D-41破碎帯 薄片試料観察(H27-B-2 深度88.43m)

試料切断方向確認資料(H27-B-2孔 深度88.42m)

K断層の連続性評価について

コメントNo.5
元となるデータの確実な反映について

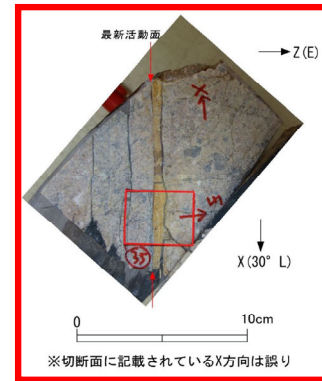
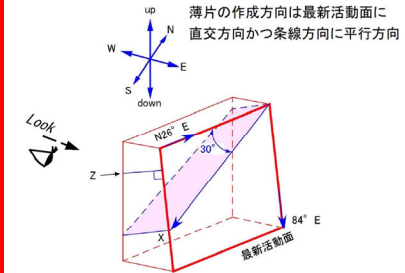
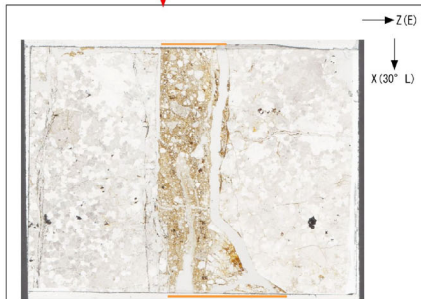
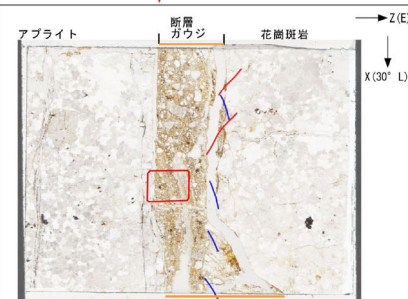
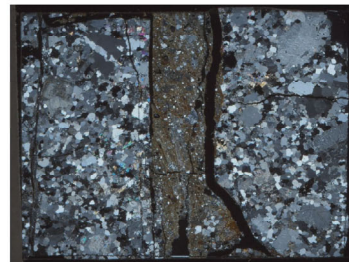
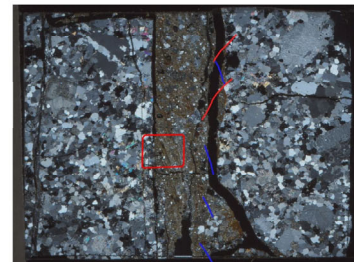
- 薄片試料の作製位置は、薄片観察資料に記載していた。(赤太枠)
- 薄片試料の作製位置を確認した結果、条線方向に平行に作製されていないことを確認した。

- 条線方向に平行になるように正しい方向で薄片試料の再作製を行い観察を行った。
- 再作製した薄片試料の観察における変位センス(右ずれを伴う逆断層)及び断層岩区分の評価(断層ガウジ)は、変更前のデータと同じであった。

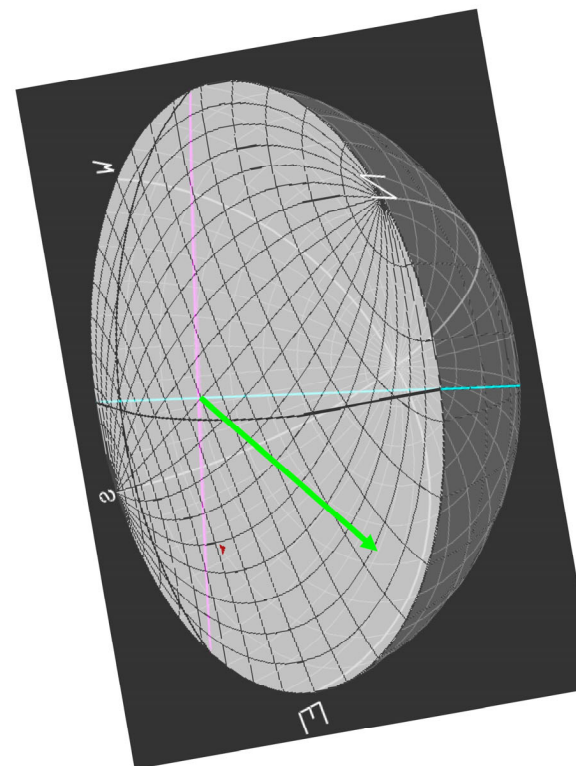
- 再作製した薄片試料の試料切断方向は以下の通り(最新活動面に直交で、かつ、条線方向に平行)である。

ボーリング掘進方向および最新活動面位置、試料切断方向については、コア写真を利用してその位置が適切であることを確認した。

試料切断面方向確認資料(H27-B-2孔 深度88.42m)

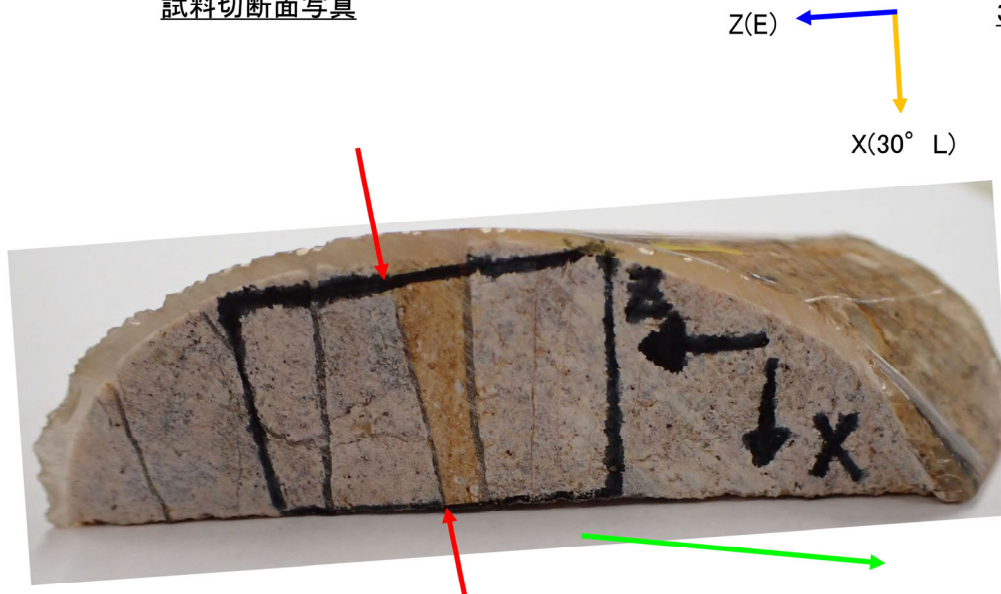
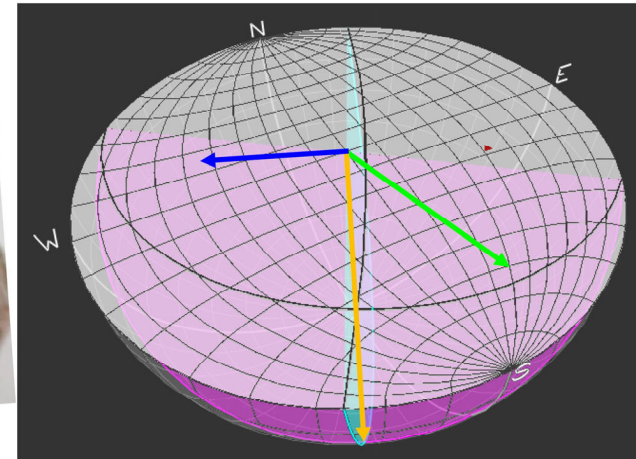
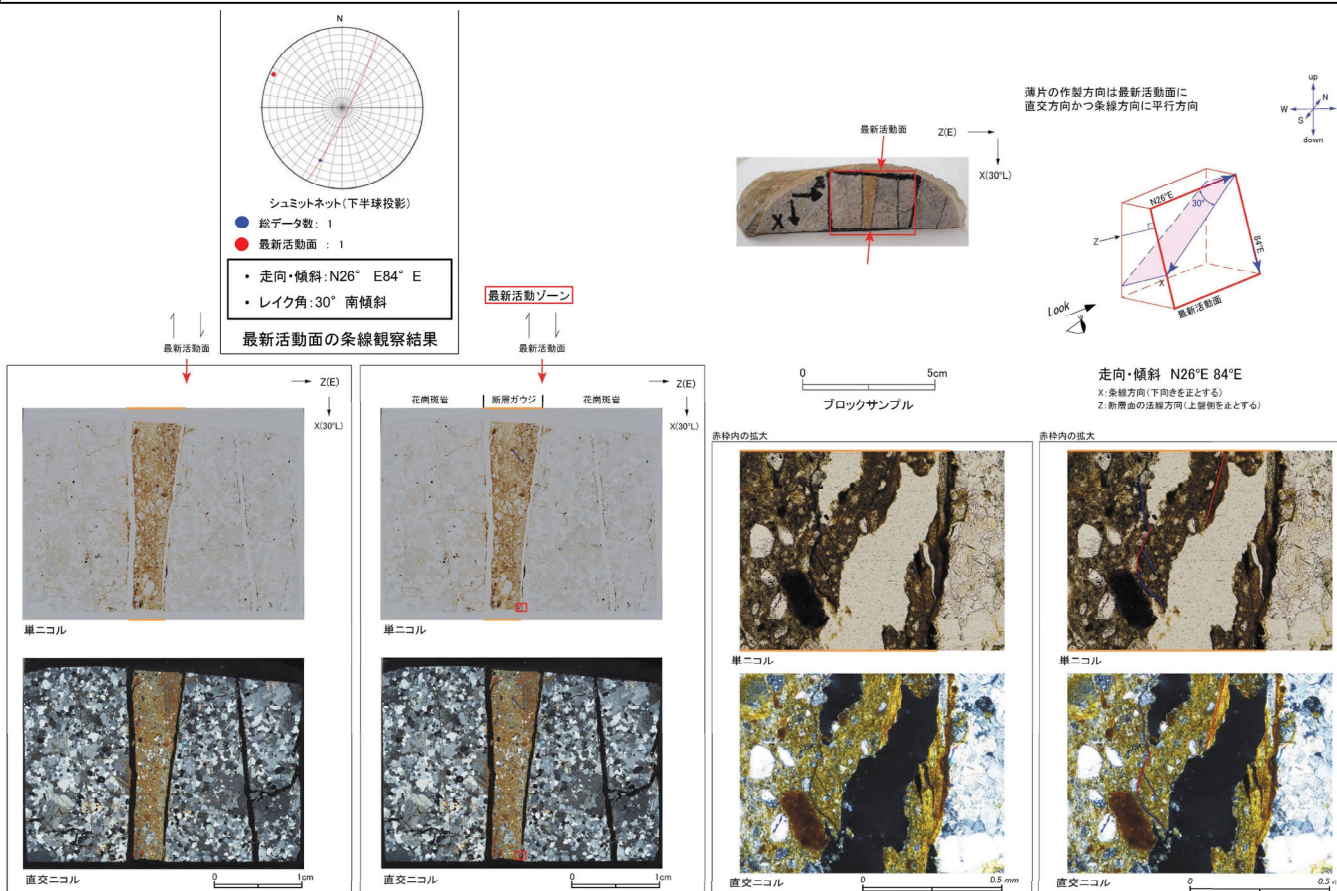
- 再作製した薄片試料の作製箇所について、試料の切断方向を確認し、下記の試料切断面写真に示したX方向、Z方向が正しいことを確認した。

- 薄片作製位置は、肉眼観察により認定した最新活動面に沿って最も細粒化した部分を含み、試料の人為的な乱れのない箇所であることを確認した。

北西法面 スケッチ

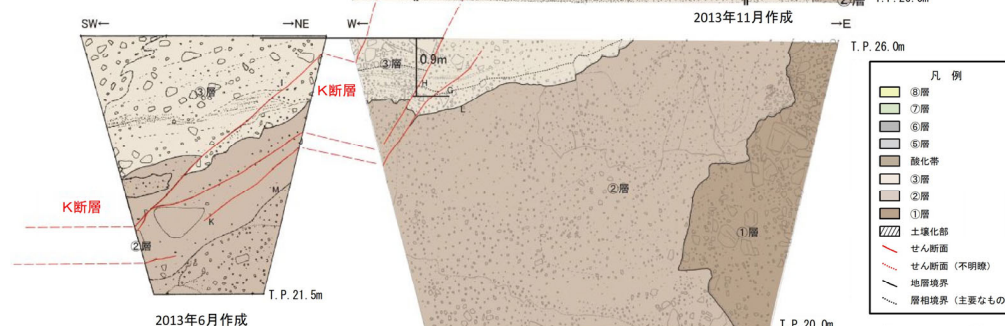
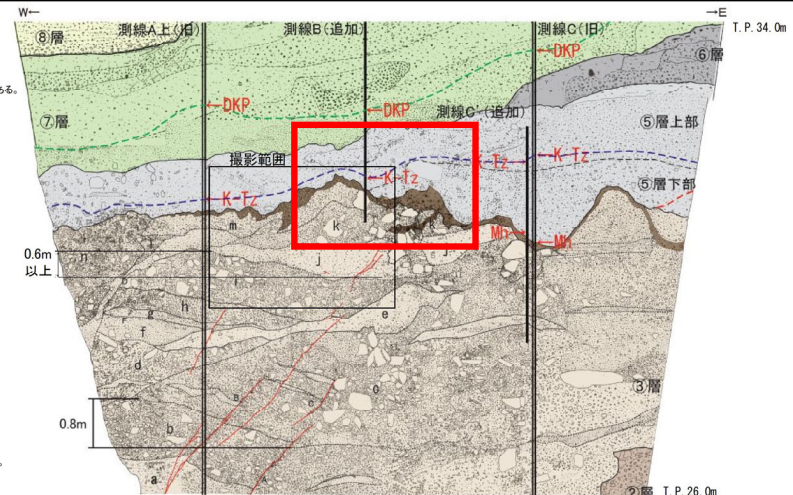
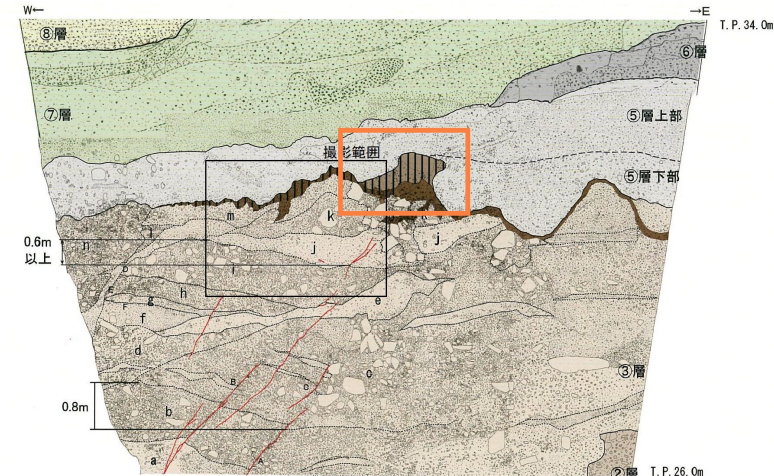
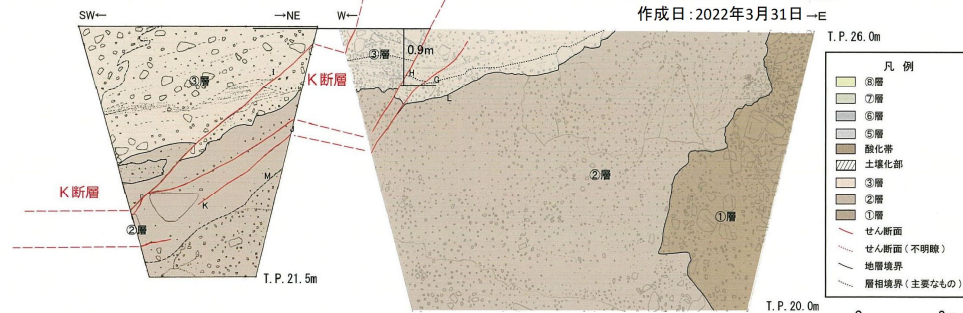
146, 147 : 最新版に修正 (土壌化範囲の観察結果の反映もれを修正)
②層の色調修正

- 以下のことから、新版のスケッチ図に修正した。(スケッチの確認の結果、土壌化部の形状が正しいことを確認した。)
- 従前提示していたスケッチ旧版作成以降、詳細観察を反映したスケッチを作成し(新版)、これを申請書にも掲載していたが、スケッチの識別管理が不十分で、新旧を取り違えて旧版のスケッチを審査資料へ掲載したと推定される。
